Nieuw Boekhorst.

Gebieds- en beeldkwaliteitsvisie - ADDENDUM

Addendum

24 augustus 2023

Bijgestelde Structuurkaart voor Nieuw Boekhorst (blz 18 van *Nieuw Boekhorst. Gebieds- en beeldkwaliteitsvisie*)

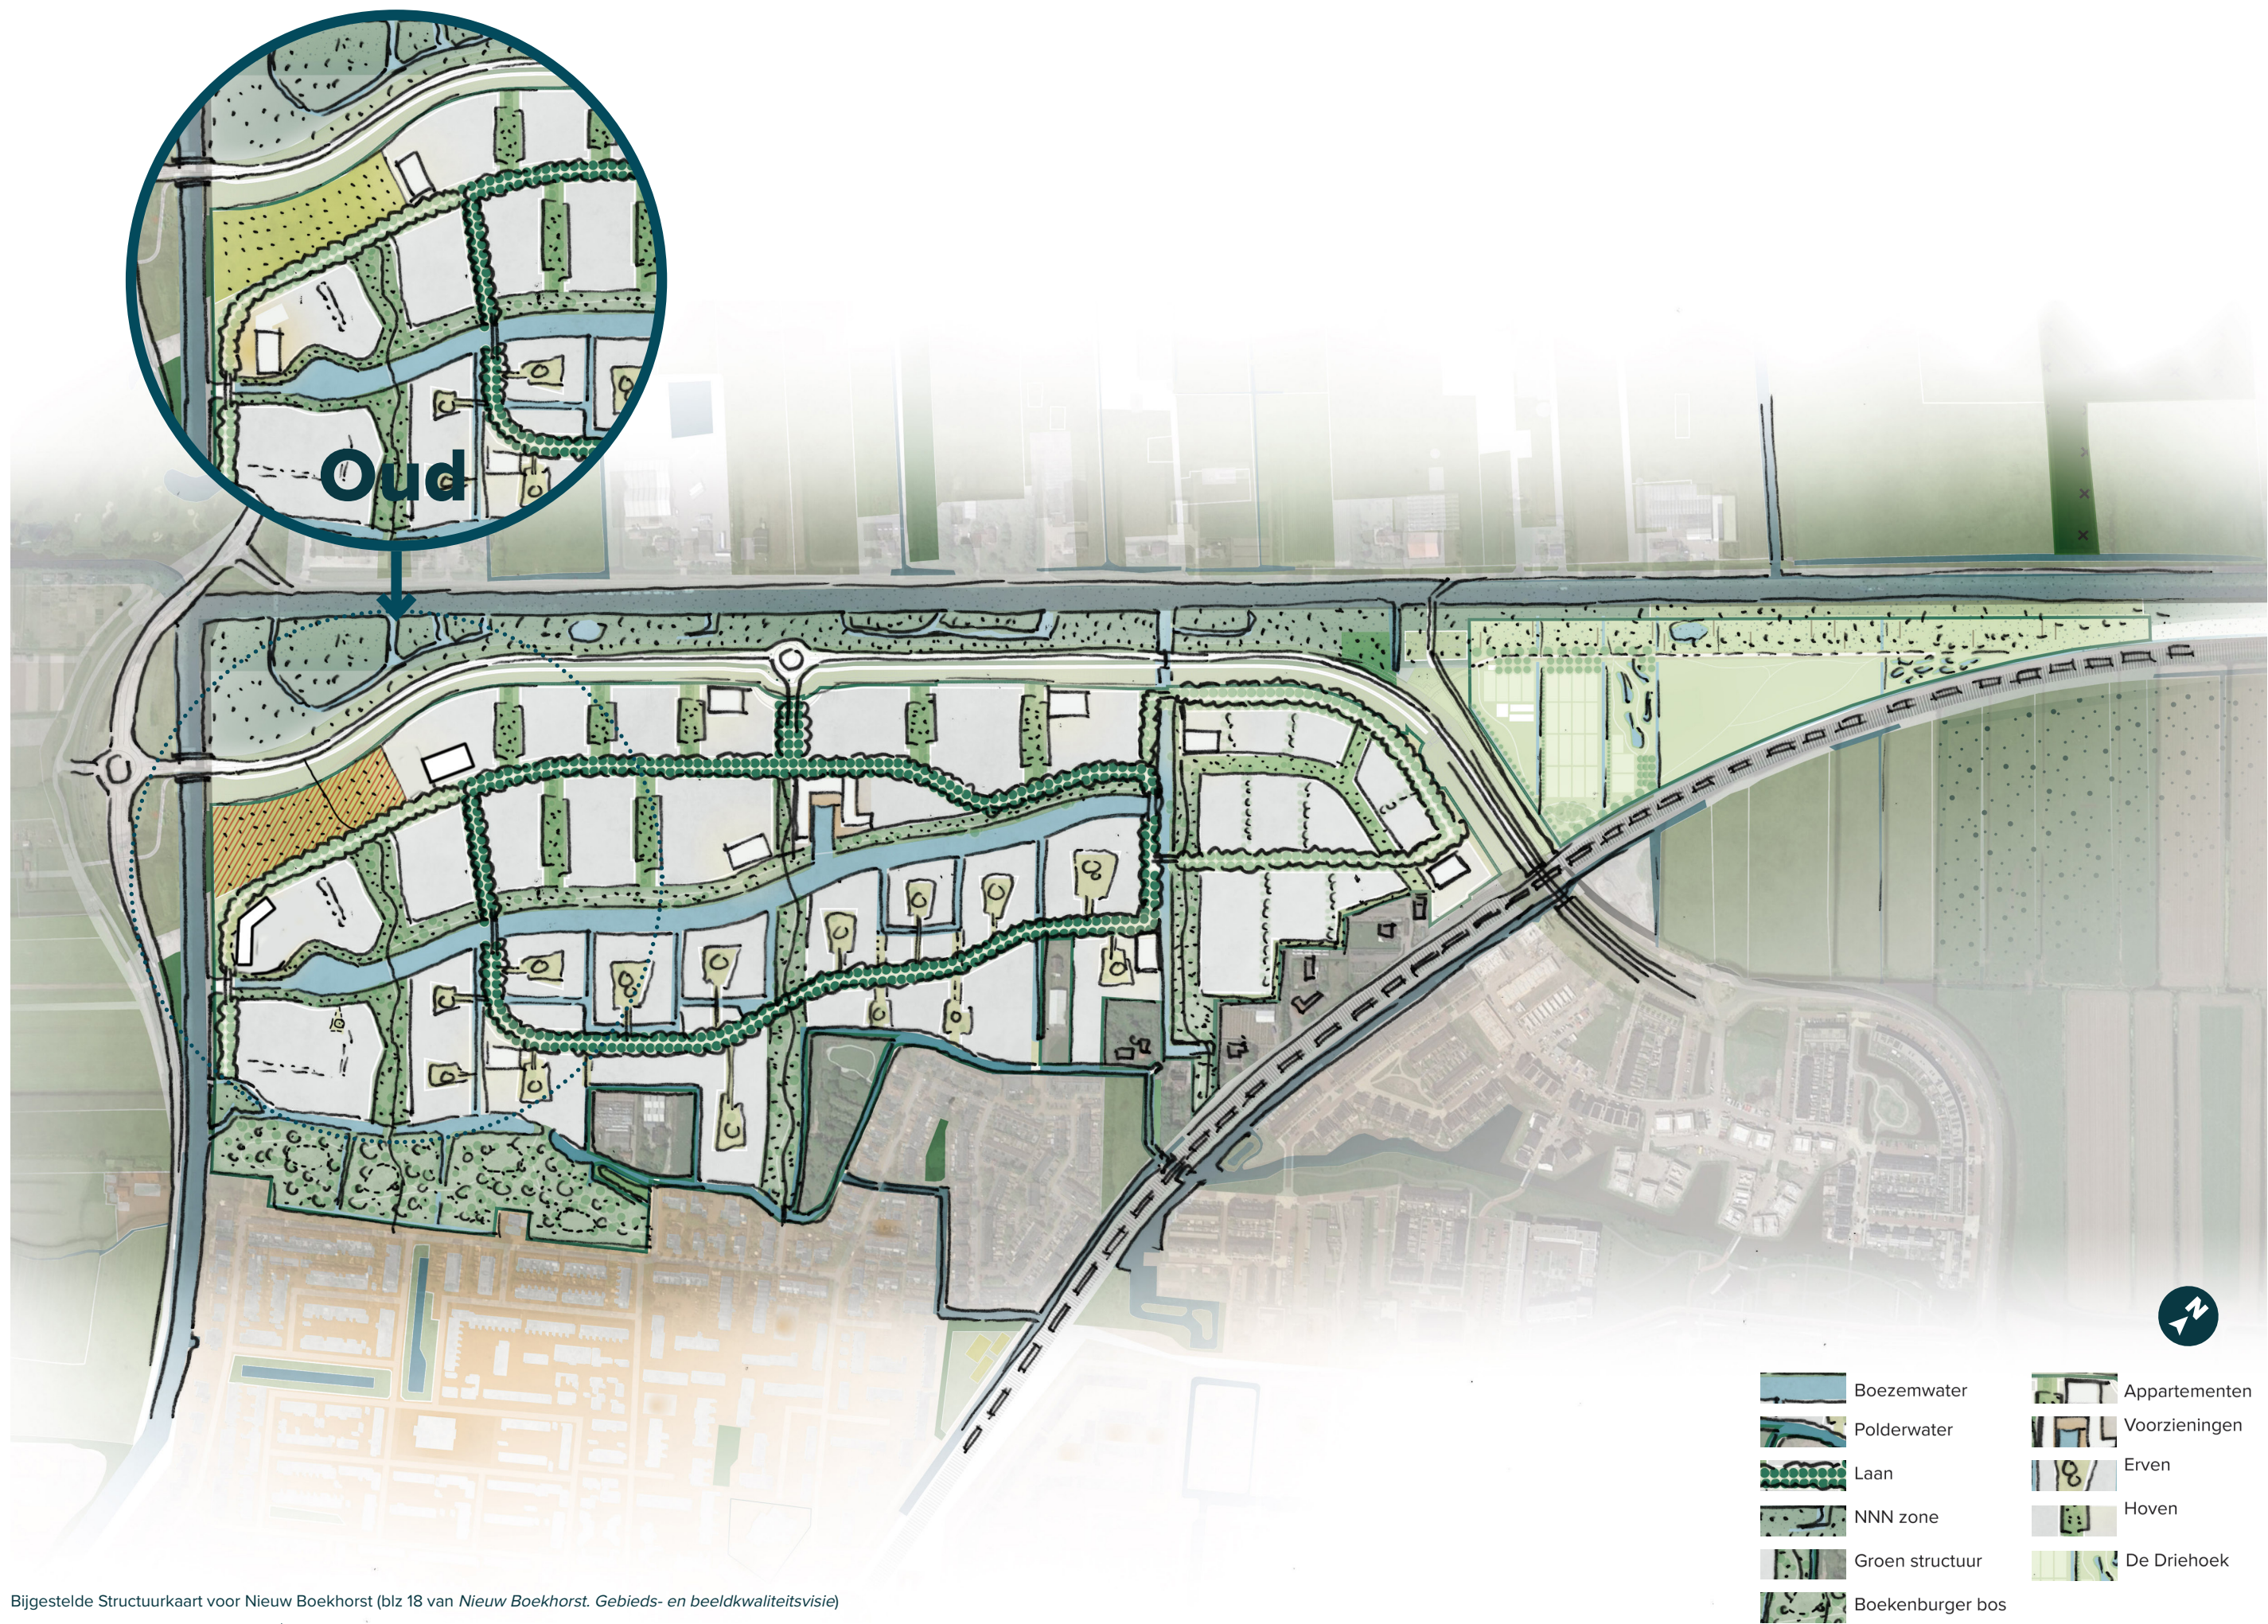
Het resultaat van een variantenstudie heeft erin geresulteerd om de school uit het deelgebied De Vijver te halen en deze te combineren met een sporthal. Dit gezamenlijk complex valt (grotendeels) in de noordwestkant van de zone die voor georganiseerde sport gereserveerd is. Om voldoende ruimte voor het sportprogramma over te houden, schuift het school-sportgebouw iets in deelgebied Dorpse Hoven. Het gebied bedoeld voor de georganiseerd sport, is vergroot met 1.500 m², zodat de school er ook in past. De positie van het appartementengebouw aan de sportvelden is daarmee ook iets verschoven en markeert daarmee wat prominenter de bocht van de Laan. Het verlies aan woningen in Dorpse Hoven wordt gecompenseerd in deelgebied De Vijver.

In de gebiedsvisie is de ongeorganiseerde sport geconcentreerd aangeduid in (alleen) de Dorpsweide en het Boekenburger Bos. Met name voor het Boekenburger Bos is de wens om deze een bosachtig karakter te geven, om daarmee ook een groene buffer te krijgen tussen de bestaande wijk en Nieuw Boekhorst; te veel programma op die plek bijt met deze ambitie. Daarnaast is er veel overlap tussen ongeorganiseerde sport en speelplekken voor de leeftijdsgroepen 6-12 jaar en 12-18 jaar.

In de uitwerking van het sportprogramma is er voor gekozen om de ongeorganiseerde sport meer te verspreiden door heel Nieuw Boekhorst en dit samen te laten gaan met de speelplekken voor de twee oudste leeftijdsgroepen. De speelplekken voor de jongste doelgroep (0-6 jaar) worden binnen de bouwvelden opgelost (dus niet in de hoofdstructuur).

In ruimtelijk opzicht krijgt vooral het Boekenburger Bos een sterker, groen karakter. Het karakter en de groene uitstraling van de rest van de hoofdstructuur veranderd niet noemenswaardig.

Stedenbouwkundige principes

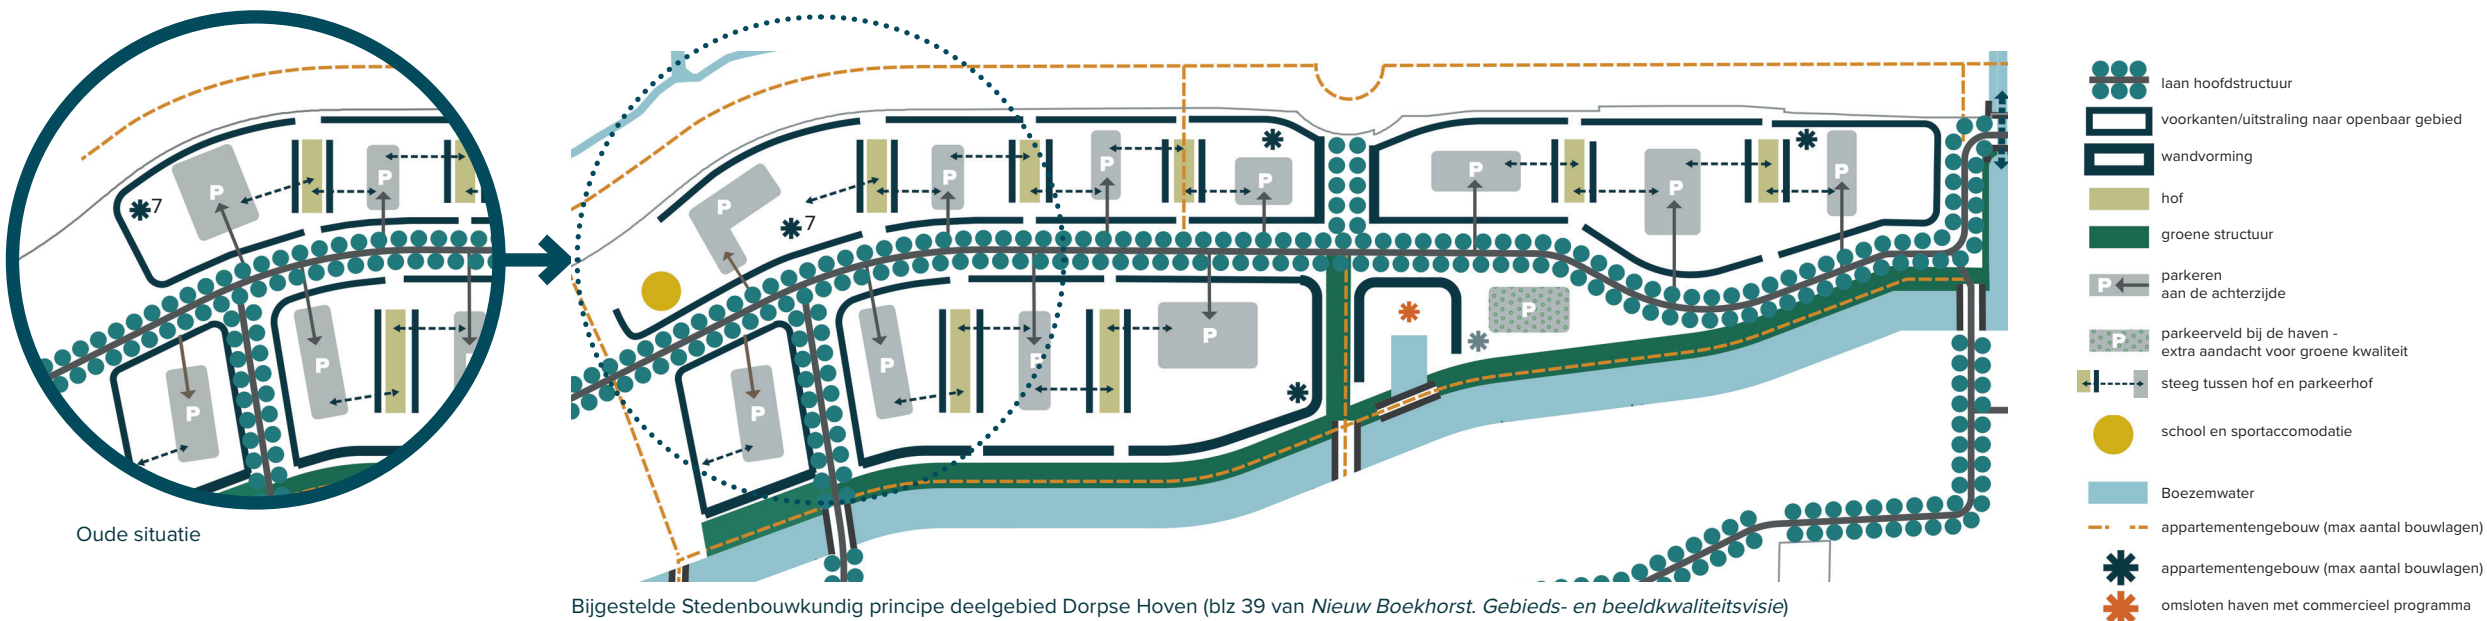
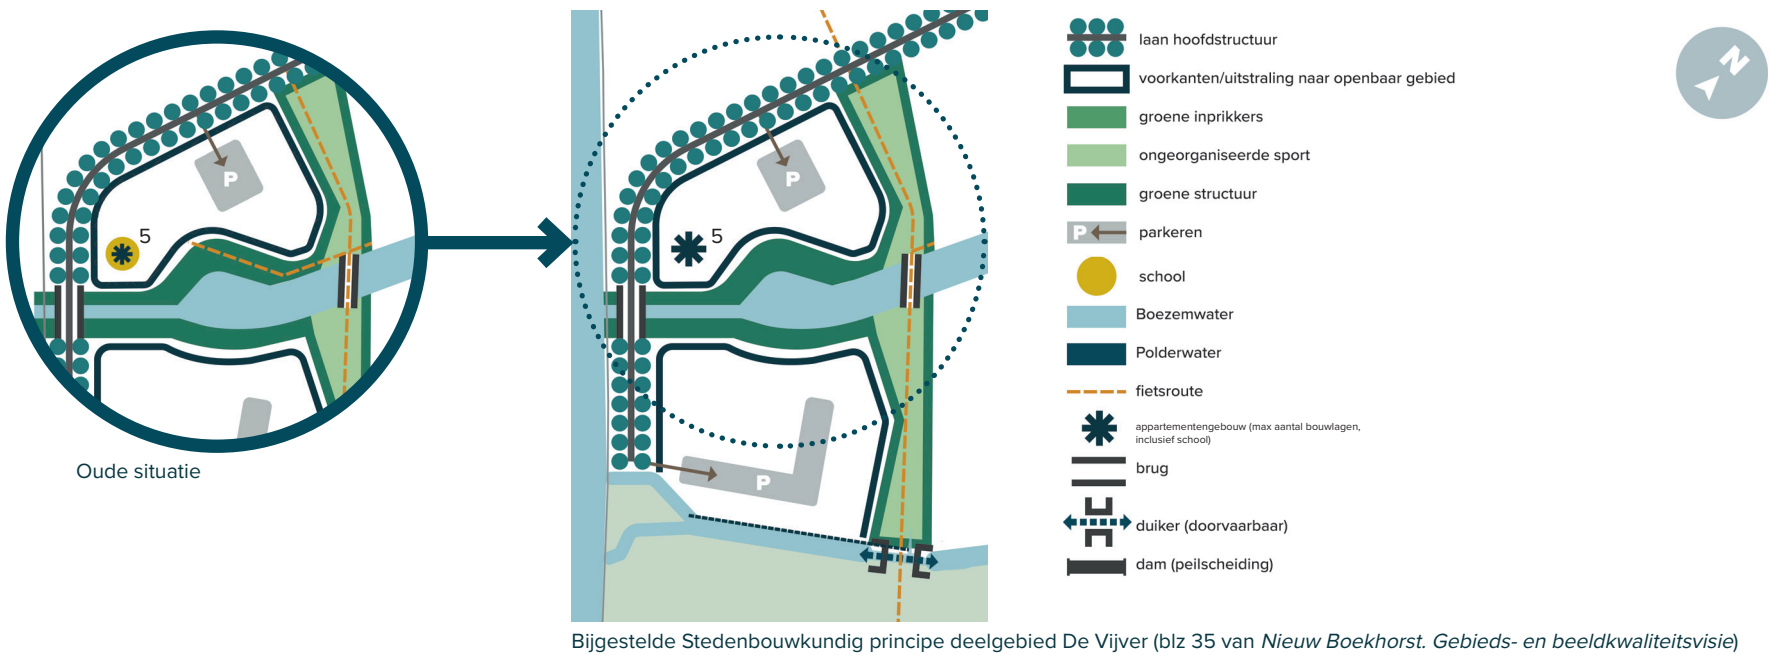
In de Gebieds- en beeldkwaliteitsvisie is voor elk deelgebied een kaart gemaakt met de stedenbouwkundige principes. Voor deelgebied De Vijver verandert de kaart met de stedenbouwkundige principes door het verplaatsen van de school naar deelgebied Dorpse Hoven. Door de toevoeging van de school in Dorpse Hoven verschuift de positie van een van de appartementengebouwen.

Positie en uitstraling van de school (en sporthal) ten opzichte van de Dorpsweide

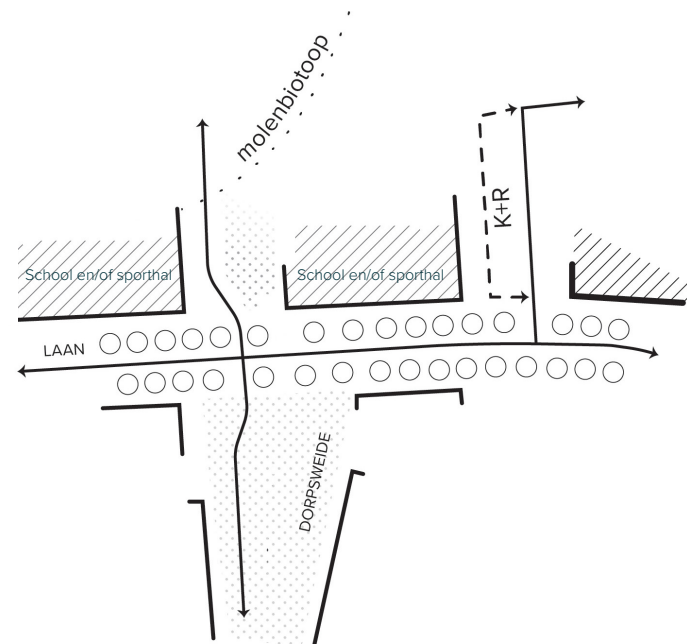
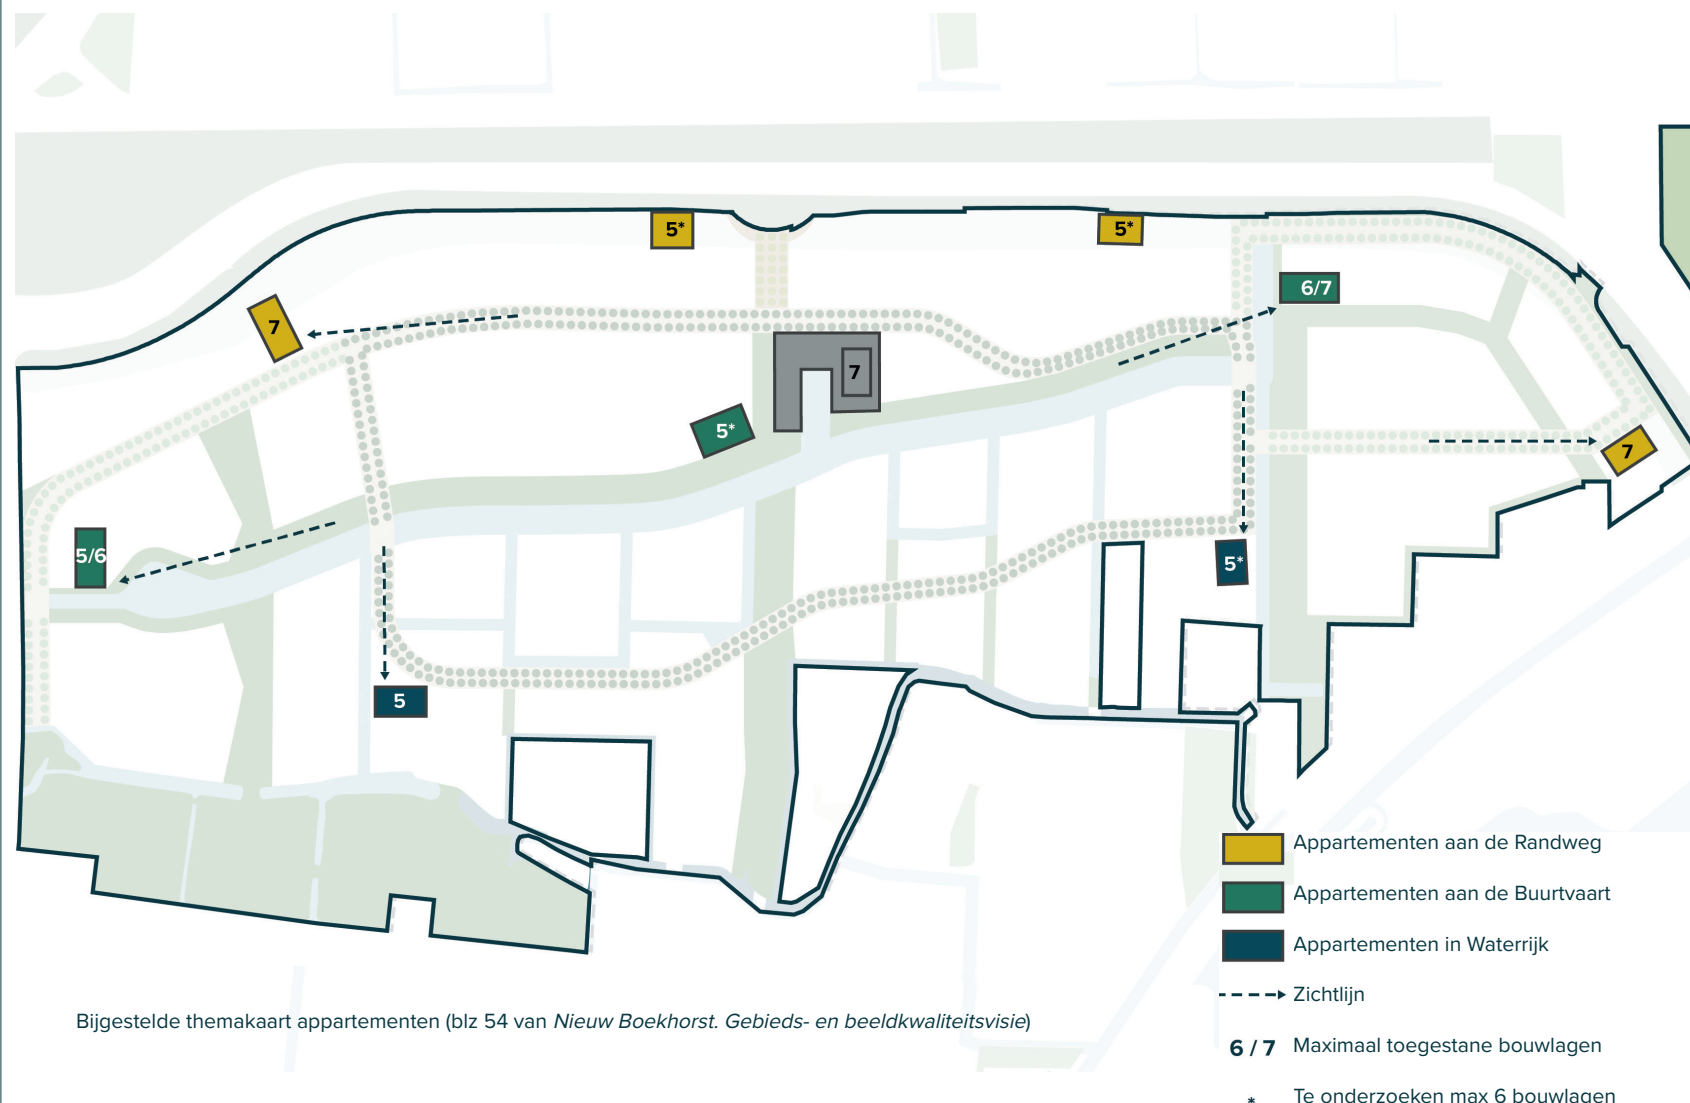
De school (al dan niet gecombineerd met een sporthal) voegt zich in de wandvorming langs de Laan. Verkeersfuncties zoals Kiss & Ride liggen niet aan de Laan, om daarmee het doorgaande groene karakter daarvan zo min mogelijk te onderbreken.

De doorgaande fietsroute door de Dorpsweide loopt door de school-sportlocatie en vormt (in samenhang met het benodigde talud) een logische begrenzing van het schoolplein.
